新型遠心機への更新等 変更概要図

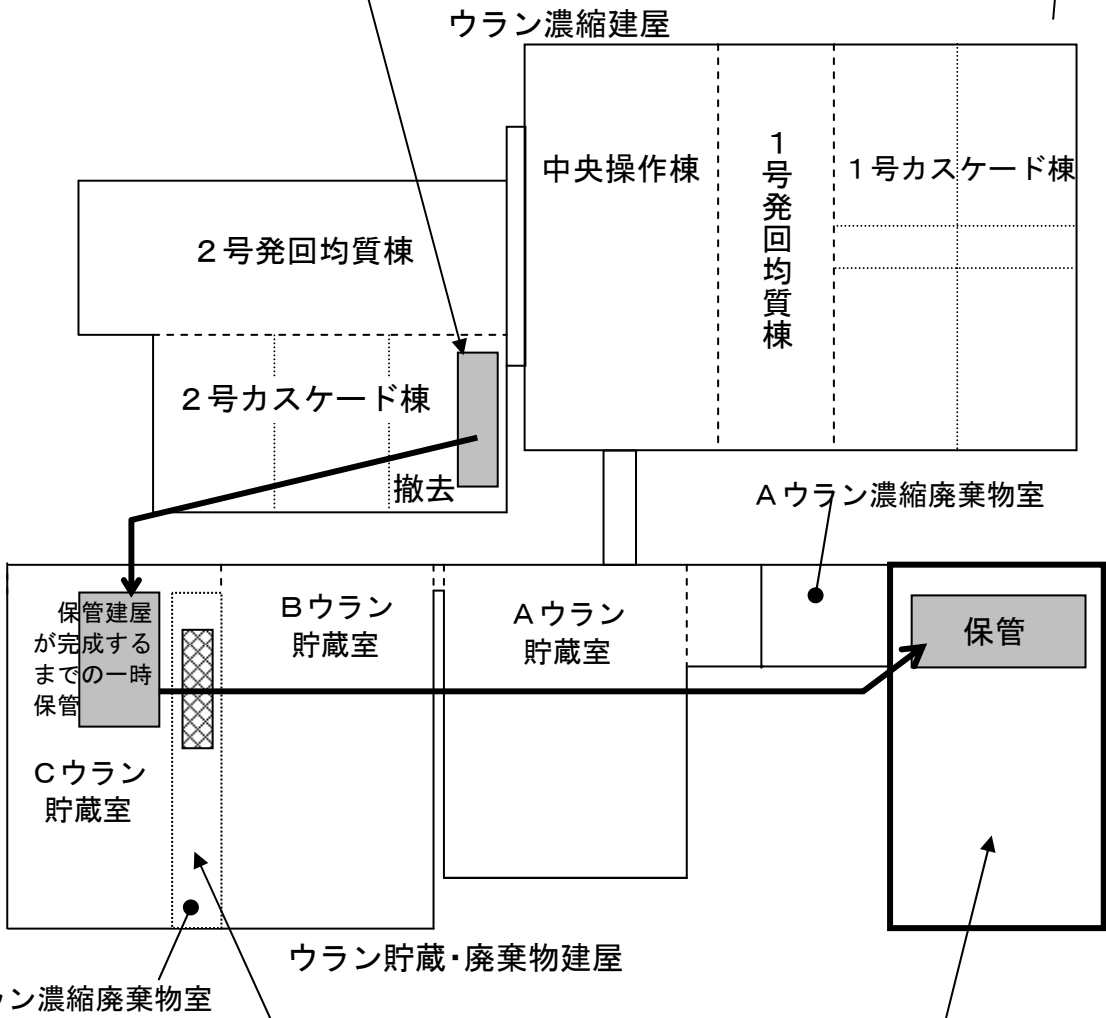
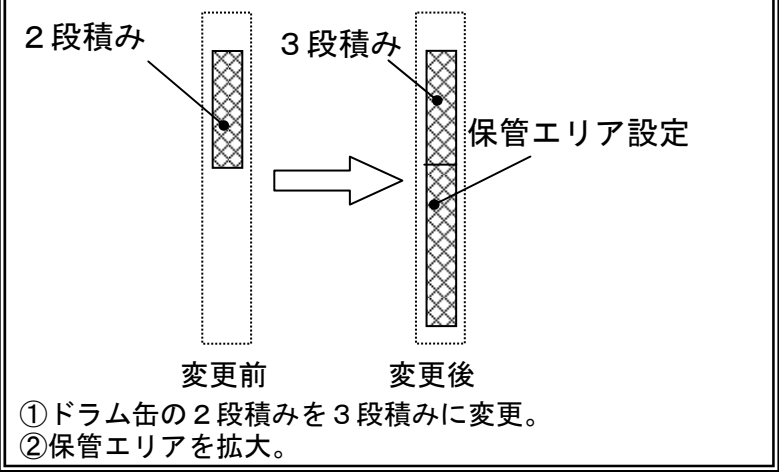
1. 新型遠心機への更新  
 既設遠心機によるカスケード設備の一部 (RE-2A (150tSWU/年) のうち、75tSWU/年分) を撤去し、新型遠心機によるカスケード設備に更新する。

3. 既設Bウラン濃縮廃棄物室の保管能力増強  
 既設Bウラン濃縮廃棄物室内の空きスペースの利用等により放射性固体廃棄物の保管能力を増強する。

2. 撤去遠心機の新保管建屋設置  
 撤去した既設遠心機等を保管するための建屋を設置する。
